改善箇所説明図

エンジン全体図

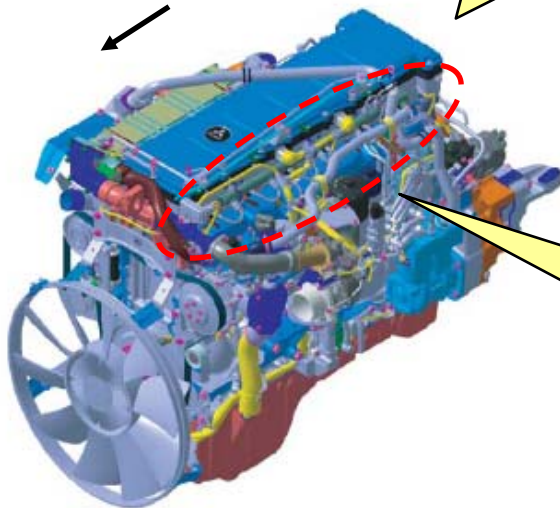
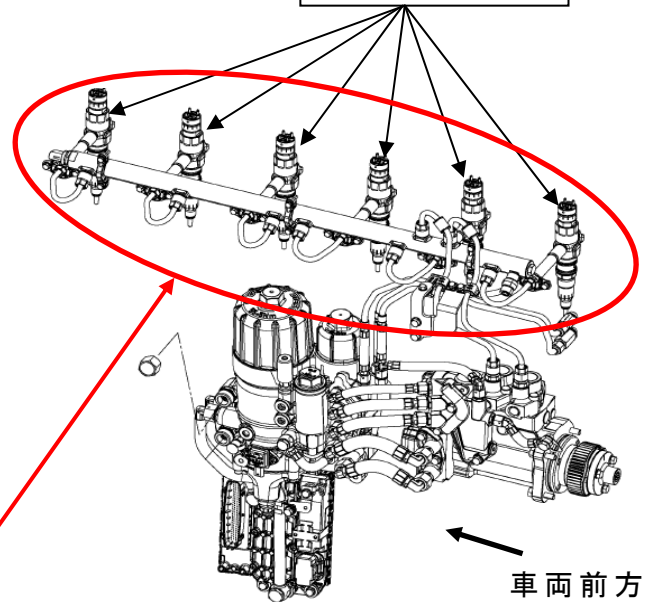
基準不適合発生箇所

大型トラックにおいて、異品の燃料噴射装置を装着したものがあ。そのため、排出ガスの規制値を満足しないおそれがある。

全車両、燃料噴射装置を正規品に交換する。
